リコール届出一覧表

リコール届出日：平成30年8月3日

「ニイガタNR83ロータリ除雪車」

改善箇所説明図

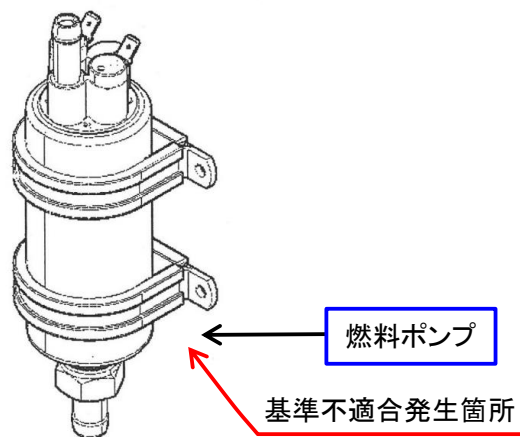
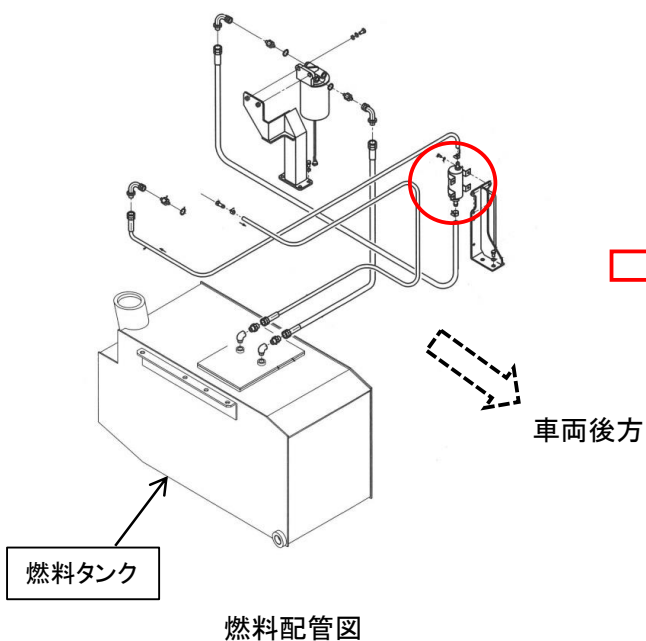
不具合発生箇所

ロータリ除雪自動車の燃料ポンプにおいて、モーターブラシの構造が不適切なため、ブラシが異常摩耗し、接点不良が生じることがある。そのため、燃料ポンプが作動不良となり、最悪の場合、走行中にエンジンが停止し、再始動できなくなるおそれがある。

全車両、燃料ポンプを対策品に交換する。
